島根原子力発電所2号炉 審査資料	
資料番号	EP(E)－068改01
提出年月	令和2年8月5日

島根原子力発電所2号炉

耐震重要施設及び常設重大事故等対処施設の 基礎地盤及び周辺斜面の安定性評価(コメント回答)

令和2年8月5日
中国電力株式会社

グループC(杭を介して岩盤で支持する施設) 防波壁(多重鋼管杭式擁壁) STEP1:施設毎の区分

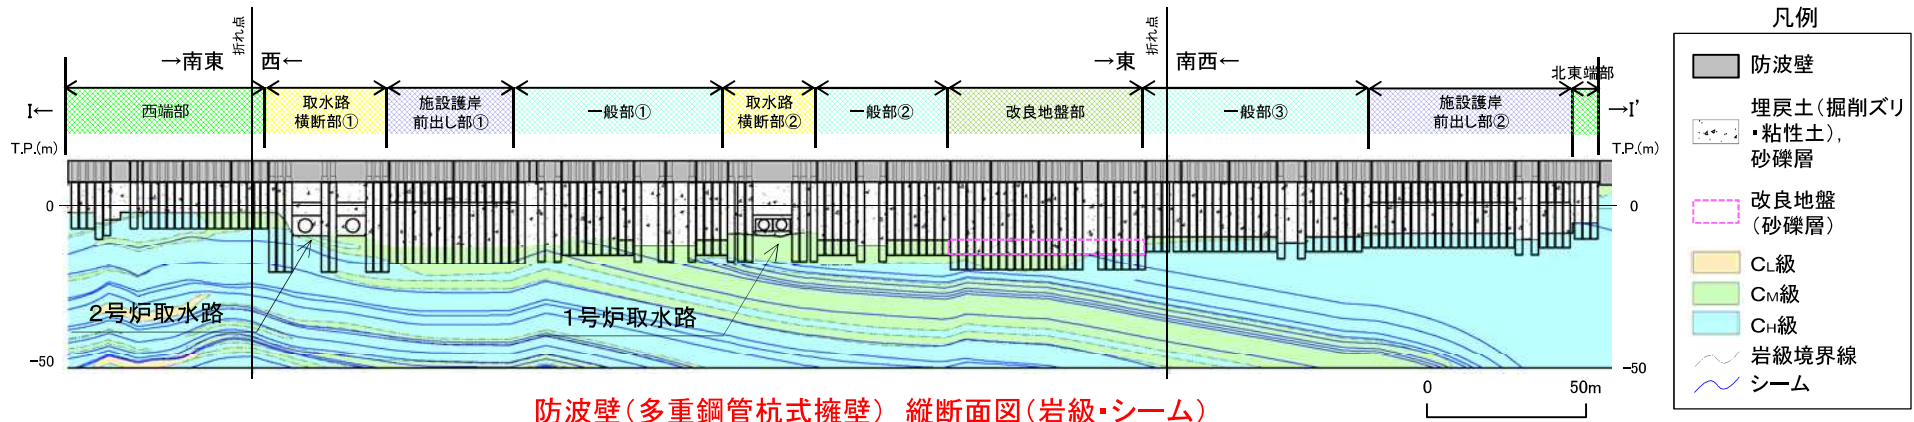
No.	コメント要旨	審査会合	頁
1	代表施設や評価対象断面以外の各施設・断面のすべり安定性評価について、代表施設や評価対象断面の評価に代表できる理由を詳細に記載すること。	令和2年6月19日 第868回審査会合	P23~76
2	防波壁(多重鋼管杭式擁壁)における検討断面の設定の考え方について詳細に記載すること。	令和2年6月19日 第868回審査会合	P63~70
3	防波壁の構造の詳細を説明すること。	令和2年6月19日 第868回審査会合	補足説明 8章
4	各施設をモデル化する際の手順とパラメータ等の詳細を説明すること。	令和2年6月19日 第868回審査会合	補足説明 3章
5	周辺斜面の地下水位の設定方針及び液状化の考え方について説明すること。	令和2年6月19日 第868回審査会合	P108~111, 198, 215~235
6	防波壁(多重鋼管杭式擁壁)における杭の支持力の設計方法及び計算プロセスを説明すること。	令和2年6月19日 第868回審査会合	P119,120
7	敷地に分布する埋戻土の物性設定について詳細を説明すること。	令和2年6月19日 第868回審査会合	補足説明 2.7章
8	局所安全係数分布図において、せん断強度に達した要素等を通るすべり面を設定しない理由を説明すること。	令和2年6月19日 第868回審査会合	補足説明 6章
9	すべり安全率一覧表において、各すべり安全率の時刻を記載すること。	令和2年6月19日 第868回審査会合	補足説明 7章

・防波壁(多重鋼管杭式擁壁)について、構造により、「一般部(西端部含む)」、「改良地盤部」、「取水路横断部」及び「施設護岸前出し部(北東端部含む)」の4つに区分した。(構造の詳細は補足説明資料8章を参照)

一般部(西端部含む)	改良地盤部	取水路横断部	施設護岸前出し部(北東端部含む)
標準断面図				
区分した理由	<ul style="list-style-type: none"> 当該施設の一般的な構造であり、杭底面幅2.2m、根入れ長5mの4重管鋼管杭で支持される。 施設護岸より陸側に防波壁が設置されている。 西端部の構造は一般部と同様であるため、一般部に区分した。 	<ul style="list-style-type: none"> 施設の構造は一般部と同様であるが、深部に砂礫層が分布し、海側を薬液注入工法により地盤改良している点が一般部とは異なる。 埋戻土層等が厚く、杭長が最も長い。 	<ul style="list-style-type: none"> 取水路が防波壁下部を横断するため、杭が分担する上部工は縦断方向に長い。 側方の多重鋼管杭を南北方向に2列配置し、根入れを2m深くしている。 	<ul style="list-style-type: none"> 施設の構造は一般部と同様であるが、施設護岸より海側に設置されている。 北東端部の構造は施設護岸前出し部と同様であるため、施設護岸前出し部に区分した。
